addenda n° 1

Objet : **Invitation à soumissionner n° FP802-170138**
Cash Flow Rock - Remplacement d'Tour et Fondation

Annexe A

Carte 2205

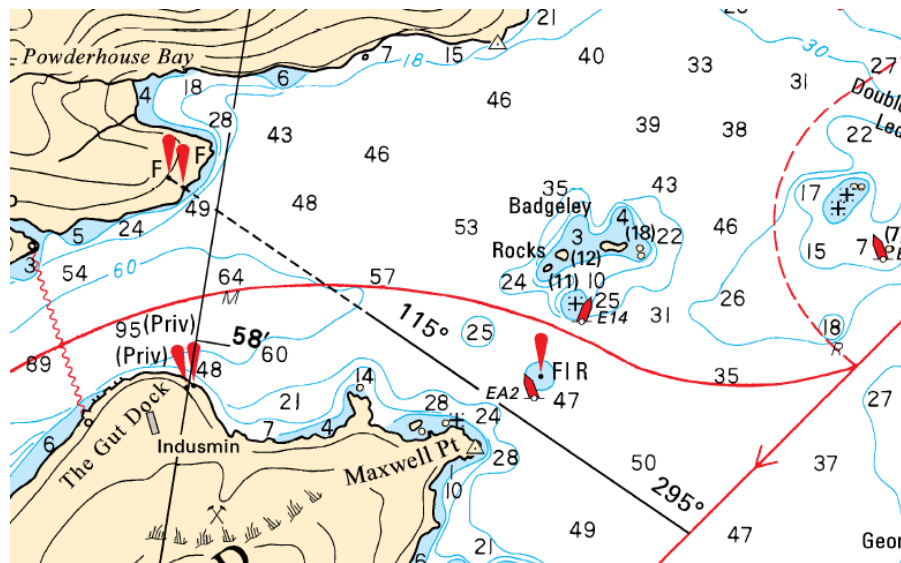
Question 6 : La note sur le dessin indique que « la profondeur de l'eau à l'extérieur de la zone du " plateau rocheux " augmente rapidement ». ***Veillez transmettre les données de sondage à l'extérieur du plateau rocheux (rayon de 100 pieds) qui indiquent les profondeurs de l'eau sur le site pour guider la navigation de la barge et des remorqueurs. De plus, cela donnera une idée de la taille des pattes d'ancrage que la barge doit posséder pour s'ancrer à cet endroit.***

Réponse : Il n'y a aucune donnée de sondage de disponible. Les entrepreneurs sont tenus d'évaluer toutes les difficultés associées à la réalisation du contrat, conformément aux modalités de ce dernier. Les extraits ci-dessous représentent les cartes marines les plus récentes illustrant l'emplacement du projet.

Les profondeurs sont en pieds et sont réduites au niveau de référence des cartes. Les élévations sont en pieds au-delà du niveau de référence des cartes. L'image n'est pas à l'échelle.
